論点1. プルトニウムの特性 (その1)

【検討課題】①プルトニウムは重金属で毒性が強く、また、放射性物質であるので、発ガンなど人体への影響が憂慮される。

【電力の見解】MOX燃料のアルファ線の放射能はウラン燃料よりも強いが、アルファ線、もしくはプルトニウムそのものが外に出てくる心配はない。

論点1. プルトニウムの特長(その3-1)

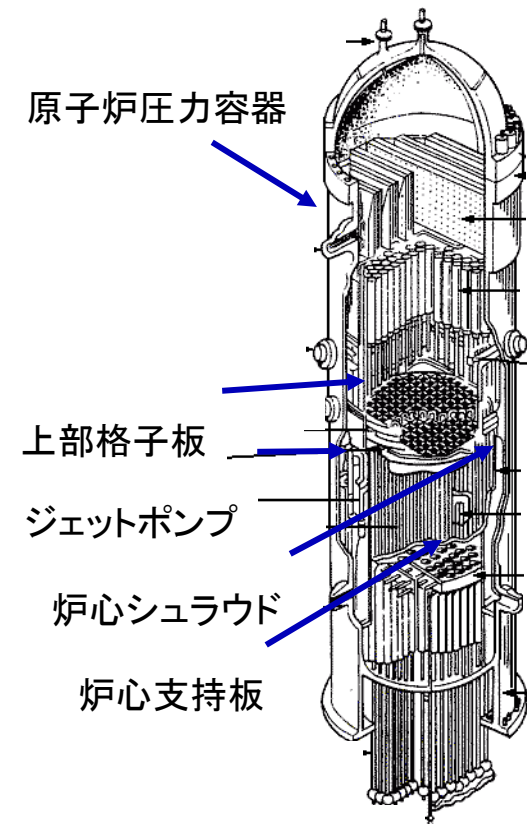
【検討課題】②プルトニウムが含まれているMOX燃料は、従来のウラン燃料とは特性が変わり、原子力発電所の運転に悪影響を与えるのではないかと。

【電力の見解】MOX燃料を装荷するとエネルギーの高い中性子束が炉心平均で5%程度増加するが、炉内構造物等に影響を与えない。他の影響については表1参照。

- ・脆化(※)の程度を把握するために試験片を炉心付近に装荷し、計画的に試験を実施している。
- ・原子炉圧力容器は、試験の結果から脆化の影響の出ない容器温度等を算出し、その温度以上で使用する。
- ・なお、高速中性子照射量を保守的に20%増加した場合を仮定しても、温度の上昇はわずか1°C程度。

- ・国の技術基準に従い、点検・管理、および必要に応じ修理を行うことにより健全性を確保する

各国の軽水炉におけるMOX燃料の使用実績

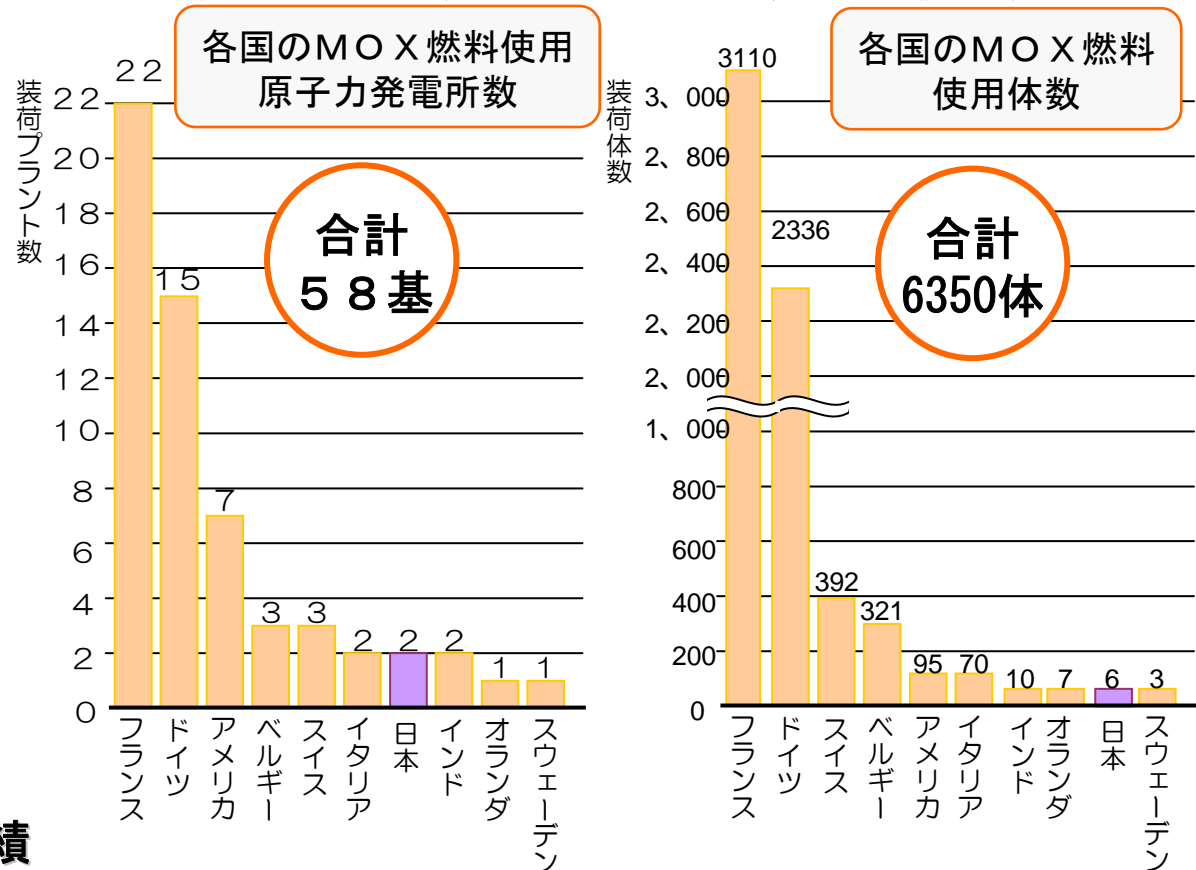
【検討課題】①女川原子力発電所と同じ形式の原子炉(軽水炉)でのMOX燃料の使用実績や実証試験が少ないのではないか。

【電力の見解】ウラン燃料との特性の差異とその影響の程度は、把握されている。
40年前から、軽水炉でのMOX燃料の使用実績がある。

- ・実証試験で6体の使用実績
 - 敦賀1号機(BWR):2体
 - 美浜1号機(PWR):4体
- ・「ふげん」によるMOX燃料使用実績:772体
(炉型は異なる)

ドイツ等, 7カ国
計1199体(14基)

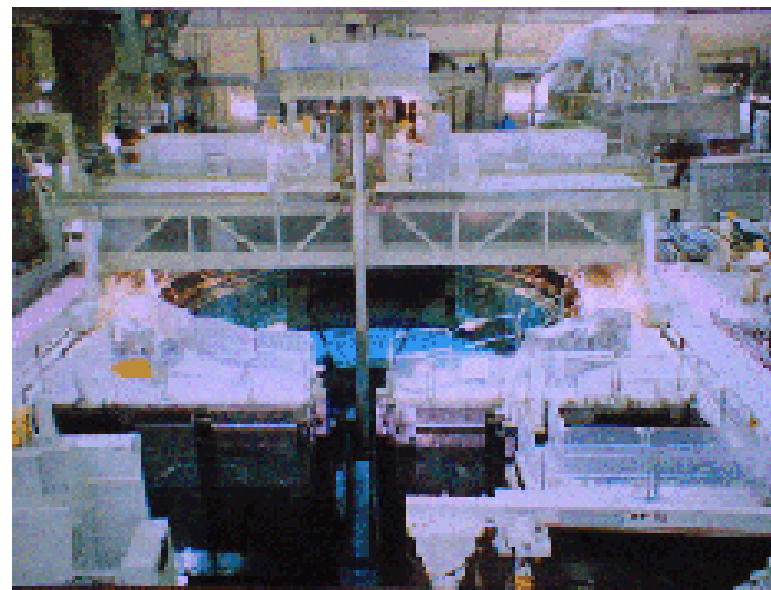
【検討課題】②使用済MOX燃料は、女川原子力発電所のどこに保管され、安全対策は万全か。

【電力の見解】女川3号機の使用済燃料貯蔵プールの容量は十分な余裕を有している。
使用済MOX燃料は、女川3号機の使用済燃料プール内のラックに貯蔵が可能である。

- 女川3号機の使用済燃料プールの管理容量は2256体。現在貯蔵している使用済ウラン燃料は524体。十分な余裕を有している。
- 使用済ウラン燃料のプールからの搬出を前提とすると、定期検査約30回分(2256体/76体)貯蔵可能
- なお、プルトニウムの大間発電所への譲渡などを考慮すると、実際のMOX燃料の取替体数は少なくなるため、より長期間の保管が可能である。
- 使用済燃料プールの冷却能力については、論点12参照

ペレット最高温度

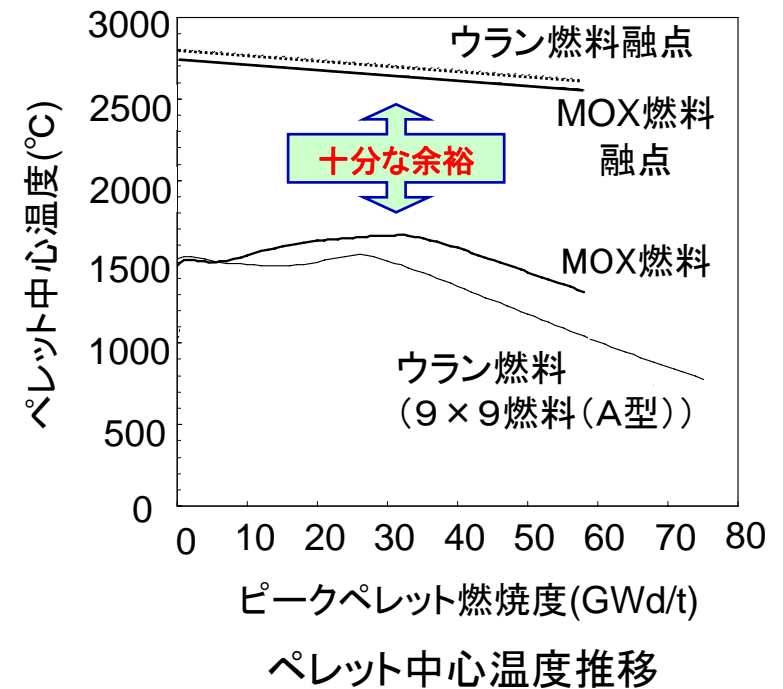
【検討課題】(8-1)MOX燃料は、ウラン燃料よりペレットの融点が低下し、熱伝導率も小さくなり、燃料中心温度が上昇する傾向にある。燃料の健全性を保つことはできるのか。

【電力の見解】融点に対して十分な余裕があるため、健全性は保たれる。

MOX燃料は、ウラン燃料よりも融点が下がり9×9燃料よりもペレット温度が上昇するが、常に1000℃程度の余裕がある。

燃料棒内圧

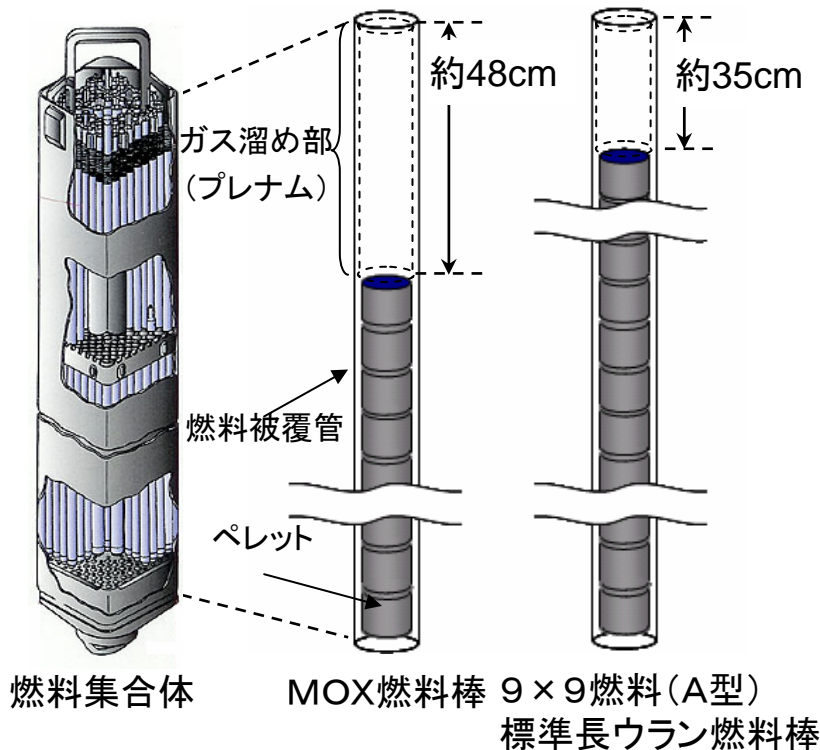
【検討課題】(8-2)MOX燃料はウラン燃料より、ペレットからの核分裂生成ガスの放出率が高く、燃料棒の内圧が上昇することで、燃料棒の健全性が損なわれるのではないかと。また、反応度急昇事故時の試験が行われていないのではないかと。

【電力の見解】燃料棒の内圧は外圧(=原子炉圧力 約7MPa)を超えないため、内圧の上昇による燃料の健全性への影響はない。

・MOX燃料では内圧の上昇を抑えるため、ガス溜め部の体積を増加。

・燃料棒内圧は、取出し時でも9×9燃料の内圧(約5.6MPa)と同程度。

プルトニウムスポット
(写真の白っぽい部分)

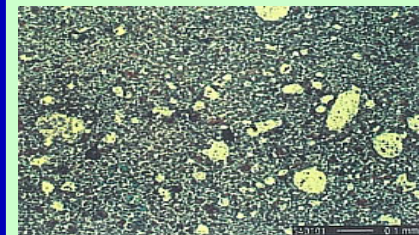
【検討課題】(8-3)プルトニウムとウランを混合してMOX燃料を作るときに、プルトニウムの固まり(プルトニウムスポット)ができる場合があるといわれているが、燃焼の際に燃料棒の健全性が損なわれるのではないか。

【電力の見解】MOX燃料製造時、プルトニウムスポットは、燃料健全性への影響が出ない大きさ(直径400 μ m以下)に管理する。

いずれの大きさのプルトニウムスポットが存在しても、ウラン燃料の場合と比べて燃料棒が破損しやすくなることはないことが確認されている。

MOX燃料集合体内の燃料棒配置(例)

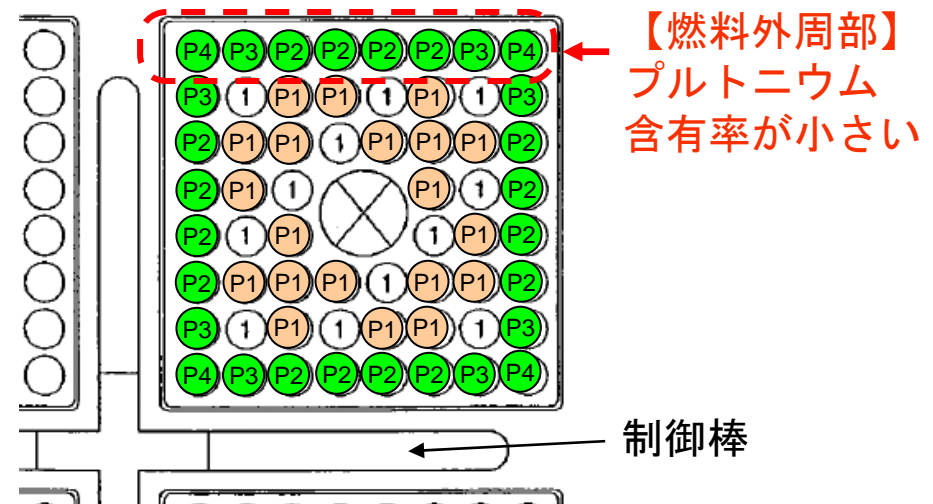
【検討課題】(9-1)MOX燃料はプルトニウムが中性子を吸収するために燃料集合体内の中性子が少なくなる。中性子が多く存在するウラン燃料を隣に配置すると、その部分のMOX燃料が反応しやすくなり、MOX燃料集合体外周部の燃料棒出力が高くなりやすいが、燃料の健全性や原子炉の制御に影響を与えないか。

【電力の見解】MOX燃料の燃料棒の出力分布はウラン燃料と同等にできる。

MOX燃料集合体の燃料棒の出力分布のばらつき※は以下の方法によりウラン燃料と同等にすることができる。

- プルトニウム含有率を変える(4段階)
- 燃料外周部の燃料棒はプルトニウム含有率を小さくし燃えにくい配置にする

表9-1 炉心安定性減幅比解析結果

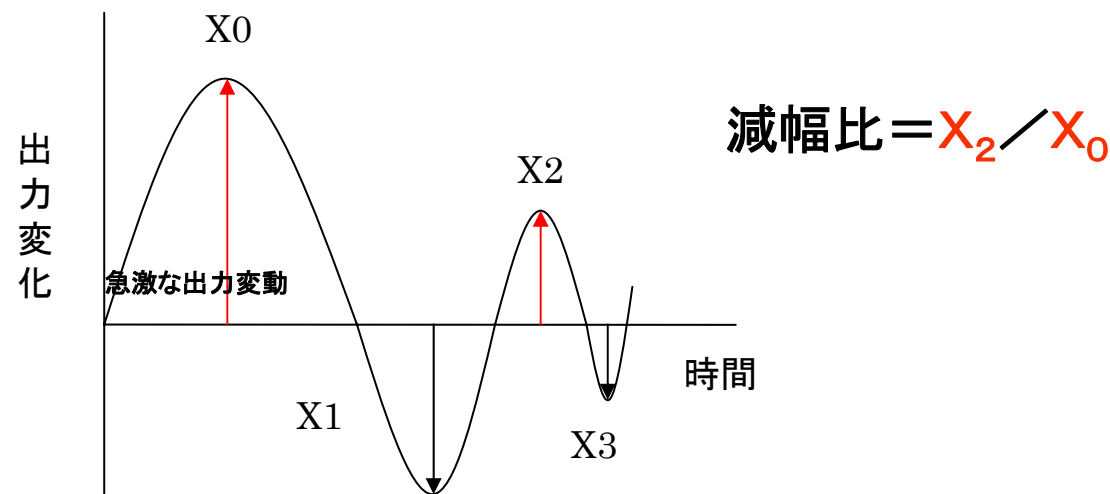
【検討課題】(9-2)プルトニウムはウランより熱中性子を吸収しやすいため、MOX燃料を採用すると熱中性子の割合が減少することから、原子炉の制御が不安定になったり、制御が不能になることはないのか。

【電力の見解】原子炉は、出力振動に対し十分な減衰特性を有しているため制御が不能になることはない。

表9-1に示すとおり、炉心安定性※1減幅比は判断基準を満足しているため、出力振動が起きても出力は元に戻る。

MOX燃料とウラン燃料の崩壊熱

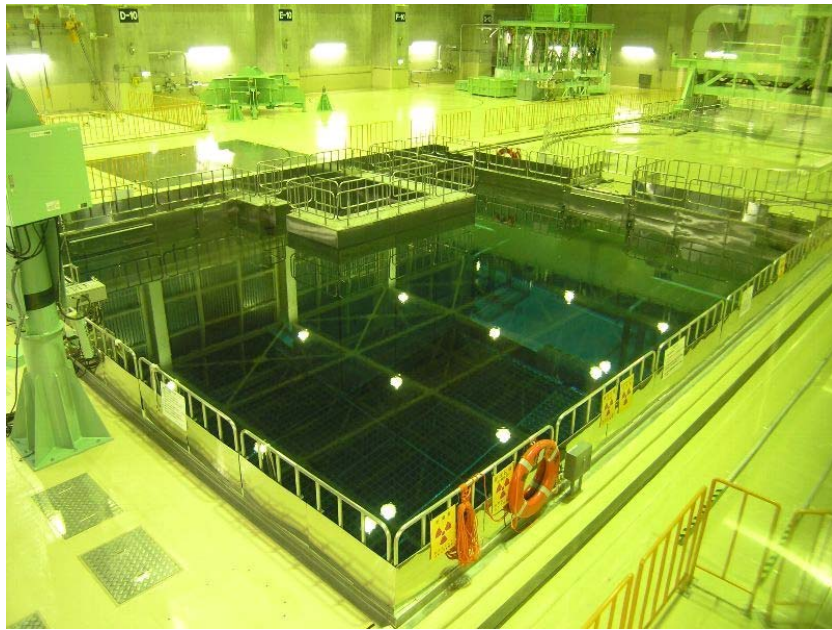
【検討課題】使用済MOX燃料の発熱量は使用済ウラン燃料に比べて大きいですが、使用済MOX燃料を保管する際、十分に冷却することができるか。

【電力の見解】現在の冷却設備で十分冷却することができる。

- ・使用済MOX燃料は、使用済ウラン燃料と同様に女川3号機の使用済燃料プールに貯蔵する。
- ・MOX燃料は、ウラン燃料に比べて原子炉内での燃焼期間が短いため、使用済MOX燃料と使用済ウラン燃料の崩壊熱は、ほぼ同等である。

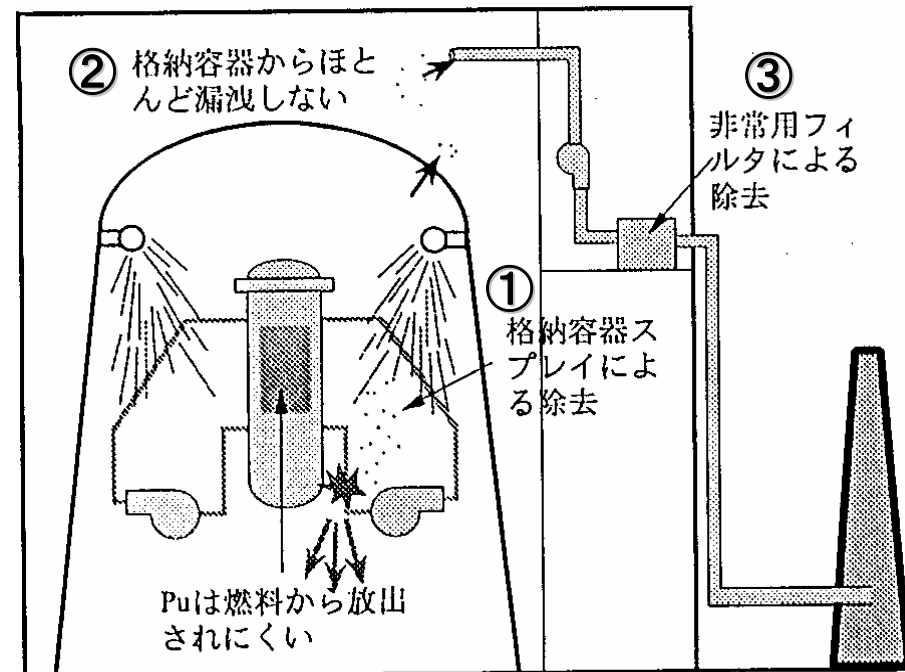
【検討課題】 ② プルトニウムが環境中に放出されるのではないか。

【電力の見解】 仮に格納容器内にプルトニウム等の粒子状物質が放出されたとしても、以下の理由により、プルトニウムが周辺環境に放出されることはない。

- ①格納容器スプレイ系 ⇒ 放射性物質の除去(除去効率:50%以上)。
- ②格納容器は高气密性 ⇒ 格納容器外への漏洩率は低い(格納容器体積に対して0.5%/日)。
- ③格納容器から建屋内に漏えいした場合 ⇒ 非常用ガス処理系の高性能エアフィルタにより環境へ放出される粒子状物質を除去(捕集効率は99.9%以上)
